**RESOLUCIÓN No. DEIA-IA- 028-2021**  
De 15 de Abril de 2021.

Que resuelve la solicitud de evaluación del Estudio de Impacto Ambiental, Categoría II, correspondiente al proyecto denominado **JARDINES DE SAN PEDRO**, promovido por **JARDINES DE SAN PEDRO, S.A.**

ASUNTO: Remisión de respuestas a primera aclaratoria EsIA Categoría II.

**RESPUESTA A PRIMERA INFORMACIÓN ACLARATORIA**  
**NOTA DEIA-DEEIA-AC-0014-0902-2021**

# PLANTA MOVIMIENTO DE TIERRAS JSP

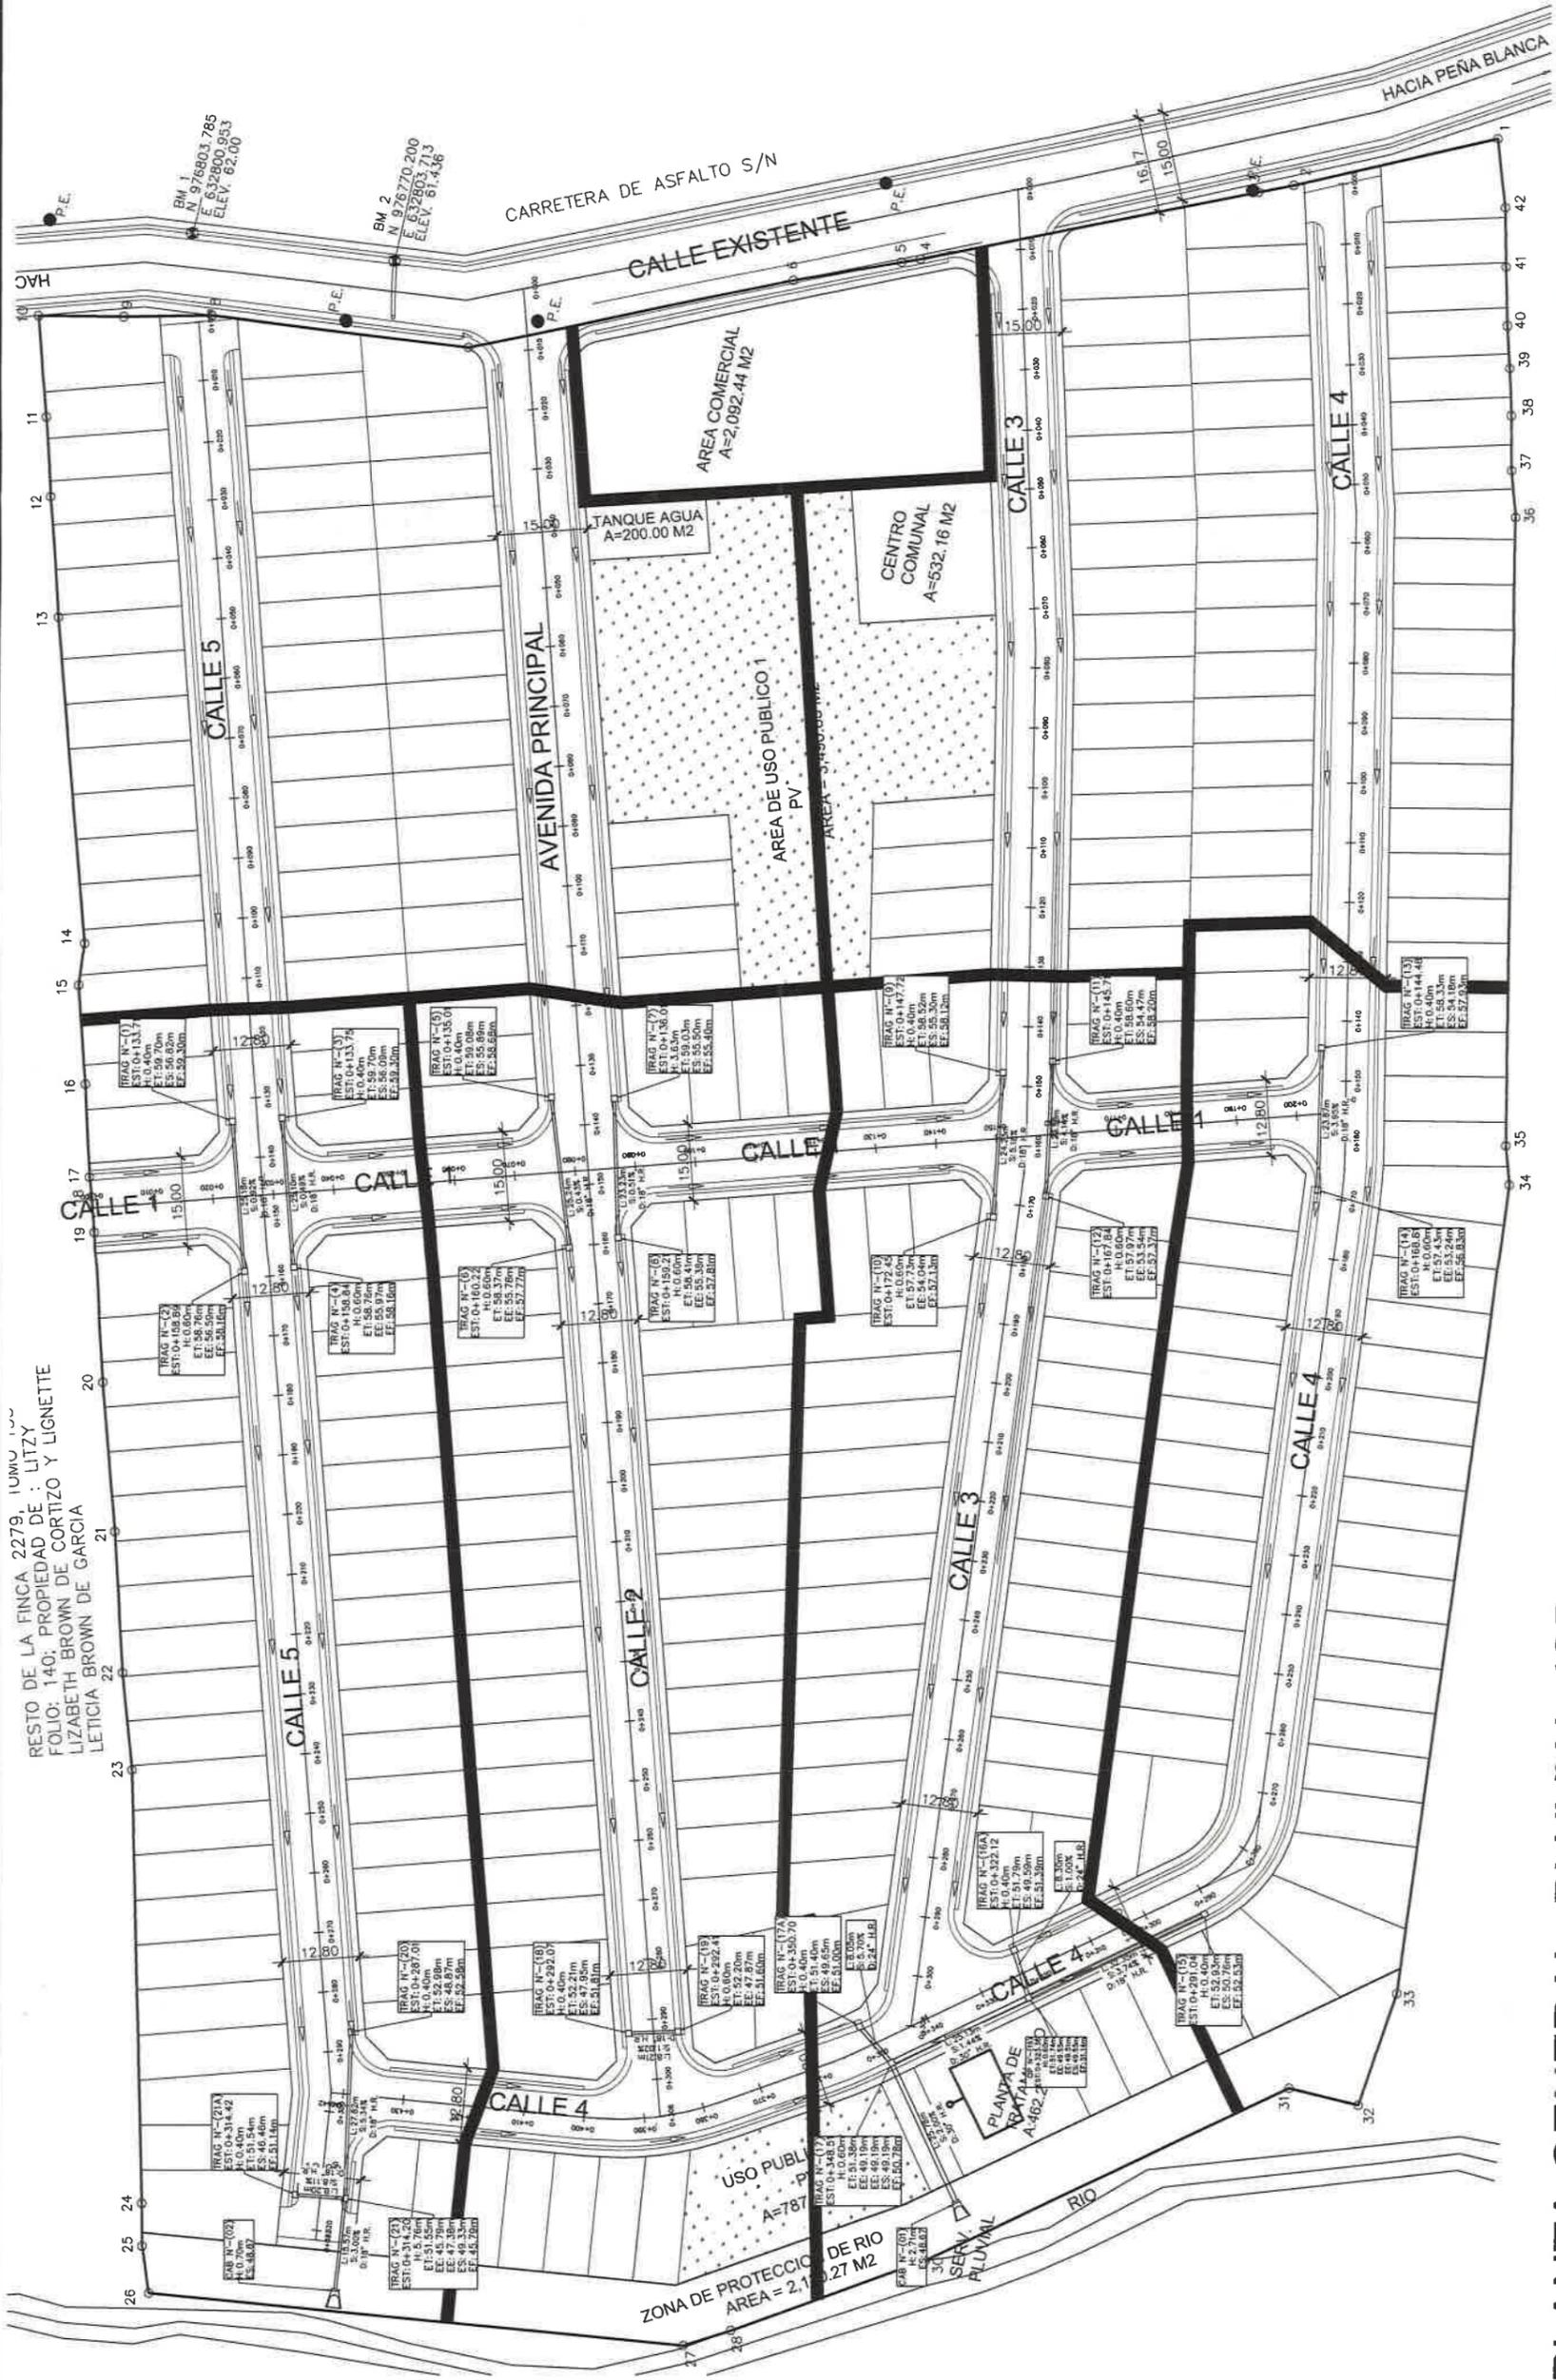
- a. Presentar Planos de los perfiles de corte y relleno donde se establezca: el volumen de movimiento de tierra a generar en el proyecto y volumen de material de relleno e indicar los niveles seguros de terracería.

- **Respecto a la pregunta 1**, el promotor da respuesta a cada uno de los subpuntos solicitados de forma siguiente:
  - **Al subpunto (a)**, la cual hacía referencia a presentar los planos de perfiles de corte y relleno donde establezca el volumen de movimiento de tierra e indicar los niveles seguros de terracería; como respuesta el promotor indica: *“Se presenta planta de corte y relleno modelado para todo el proyecto. Los planos adjuntos comprenden solución pluvial, sanitaria y potable que son necesarios para que la solución sea integral entre sistemas y balance de corterrelleno de tierras. Se contempla un volumen aproximado de corte y relleno de 60,000 m<sup>3</sup>. Los niveles seguros de terracería son de 1.50 m. el mismo presenta en los anexos planos de planta general, planta de movimiento de tierra (corte y relleno, planta general pluvial, planta general sanitaria, planta general de acueducto, perfiles por calle”* (ver foja 127 a la 138 y 165 del expediente administrativo).

finca, autorizaciones; como respuesta el promotor indica: “ *Todo el material de corte y relleno se realizará dentro de los límites del polígono del proyecto, puede observar la hoja “Planta de Movimiento de Tierra (corte y relleno)” con cotas de elevación corte (color verde) y elevación relleno (color rojo), en el proyecto en cada lote y en calles... no se contempla el requerir de material de relleno de afuera, sin embargo, en caso de necesitar material de relleno adicional se comprará en sitios autorizados que cuenten con sus respectivos permisos ante las instituciones correspondientes.* ” (ver foja 135-136y 164-165 del expediente administrativo). Por lo antes descrito, se incluirá en el Informe Técnico para la consideración de la Resolución que el promotor de requerir material de relleno, deberá presentar los permisos correspondientes otorgados por las autoridades competentes en el primer informe de seguimiento.

**G. Punto de descarga de efluente de PTAR**

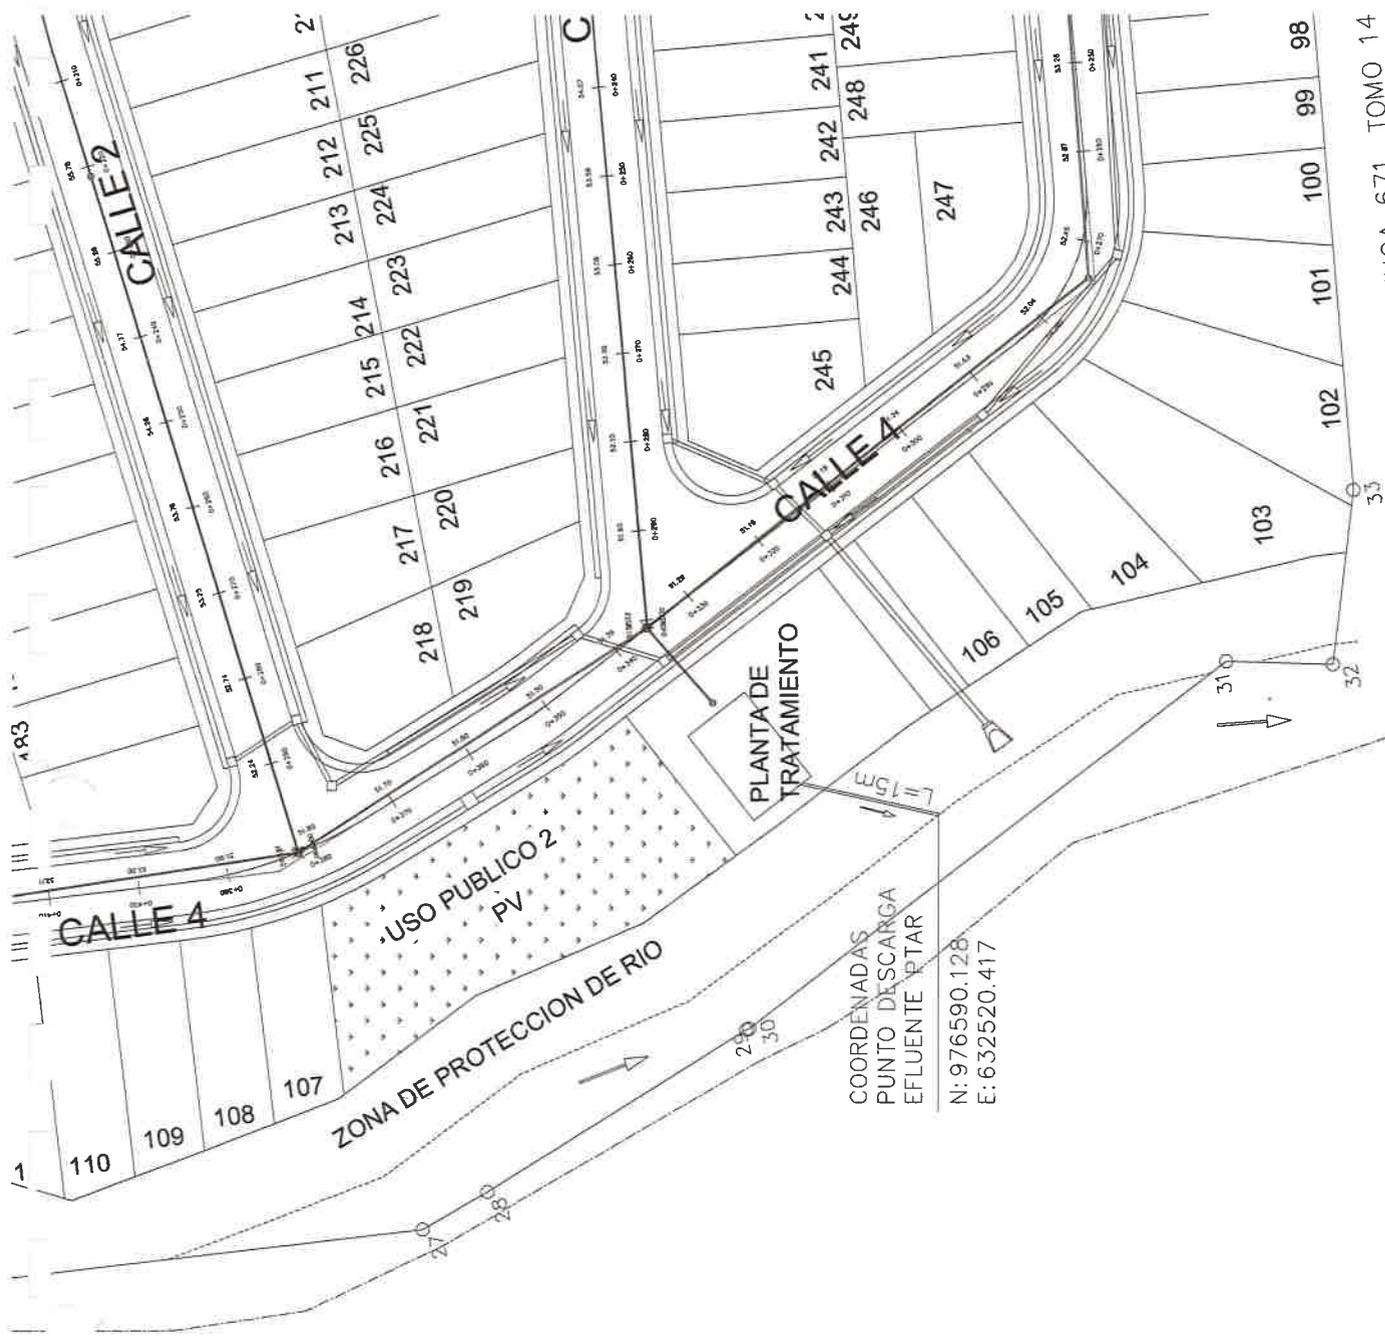
- **Respecto a la pregunta 2**, el promotor da respuesta a cada uno de los subpuntos solicitados de forma siguiente:
  - **Al subpunto (a)**, la cual hacía referencia a presentar coordenadas de ubicación de la PTAR y el punto de descarga; como respuesta el promotor indica: “*La Planta de Tratamiento (PTAR) se encuentra ubicada en parte baja del terreno, y hacia el eje central del proyecto al lado de Parque Vecinal. Se adjunta en planos de infraestructura (esquemáticos) la ubicación de PTAR y el punto de descarga con coordenadas Norte / Este indicadas en planta.*” (ver foja 125-126 y 163 del expediente administrativo). Que las coordenadas fueron remitidas a DIAM y verificadas mediante **MEMORANDO DIAM -0229-2021** donde informa que: “*con la información proporcionada, se generaron los siguientes datos puntuales: punto del inicio del alineamiento, punto de descarga y coordenadas de arqueología, se generó también el alineamiento de la quebrada con una longitud de 279.30metros y se generaron los polígonos PTAR con una superficie de 0ha+0541.38m<sup>2</sup>, zona de protección con una superficie de 0ha+2120.86m<sup>2</sup> que se encuentran fuera de los límites del Sistema Nacional de Áreas Protegidas*” (ver foja 125-126 y 163 del expediente administrativo)

COORDENADAS  
PUNTO DE DESCARGA  
EFLENTE PTAR  
N: 976590.128  
E: 632520.417

**H. Alineamiento Quebrada Perequetecito**

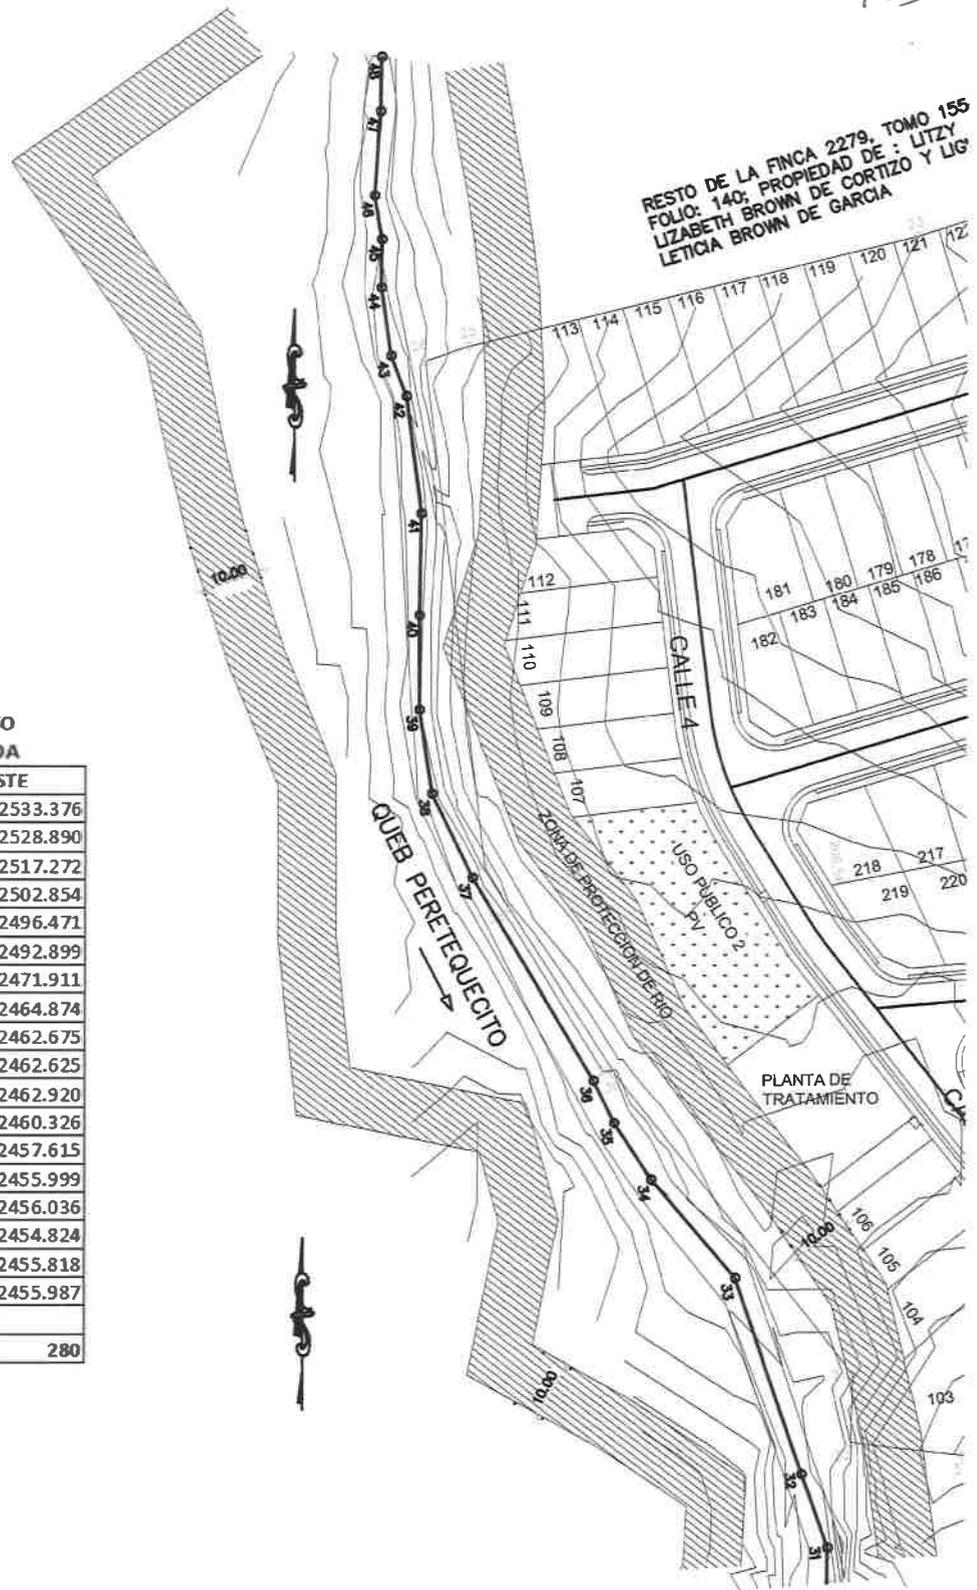
- c. Presentar impactos y medidas de mitigación arriba y abajo del área de la planicie de inundación.
  - d. Presentar coordenadas de ubicación con su longitud del cuerpo hídrico.

- **Al subpunto (d)**, la cual hacía referencia a presentar coordenadas de ubicación y su longitud del cuerpo hídrico; como respuesta el promotor indica lo siguiente: *“La longitud del cuerpo hídrico que limita con el proyecto es de 280 m. Se presenta cuadro de coordenadas del alineamiento de la Quebrada Perequetecito.”* (ver foja 154 del expediente administrativo) Que las coordenadas fueron remitidas a DIAM y verificadas mediante **MEMORANDO DIAM -0229-2021** donde informa que: *“con la información proporcionada, se generaron los siguientes datos puntuales: punto del inicio del alineamiento, punto de descarga y coordenadas de arqueología, se generó también el alineamiento de la quebrada con una longitud de 279.30metros y se generaron los polígonos PTAR con una superficie de 0ha+0541.38m<sup>2</sup>, zona de protección con una superficie de 0ha+2120.86m<sup>2</sup> que se encuentran fuera de los límites del Sistema Nacional de Áreas Protegidas”* (ver foja 125-126 y 163 del expediente administrativo)
